# Landkreis Kronach, Rad-Orte-Katalog

Rad-Ort Nummer 17-061

Ort Kronach, B173/B303, Abzweig in die Kulmbacher Strasse

## Situation

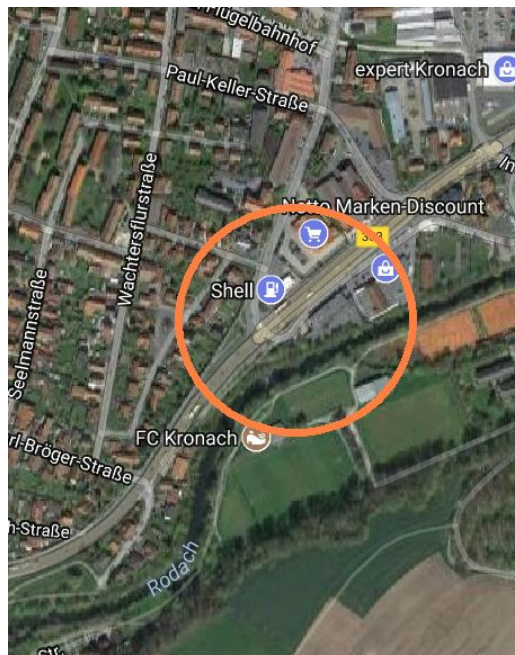
Rechtsabbiegende Kfz von der B173/B303 aus Richtung Industriestrasse und Stockhardtsbrücke haben Grün, wenn auch die Fussgänger und Radler Grün sehen, die geradeaus Richtung Siedlung und Südkreisel wollen. Die gleiche Situation in Gegenrichtung, für den Abbiegeverkehr in den Hammermühlweg.

Typische unfallerzeugende Regelung (wie auch an anderen Ampelkreuzungen bundesweit). Der Kfz-Fahrer sieht nach der Wartezeit endlich Grün, und interpretiert unbewusst „Freie Fahrt“. Die seinen Weg kreuzenden Fussgänger und Radler nimmt er sehr spät oder wegen des toten Winkels gar nicht wahr. Ursache sind fatale Grundsätze der Ampel-Programmierer: Alle aus einer Richtung kommenden Verkehrsteilnehmer müssten gleichzeitig fahren. Kfz-Fahrer würden das Abbiege-Grün schon nicht als Freie Fahrt interpretieren. Radler und Fussgänger kämen so selten, dass sie nicht besonders geschützt werden müssten. Und man könne durch zusätzliche Gelb-Blinklichter erhöhte Aufmerksamkeit erzeugen. [Blin-kende Lichter ziehen oft die Aufmerksamkeit vom eigentlichen Gefahrenort weg.]

Getrennte Grünphasen für die sich kreuzenden Verkehre.
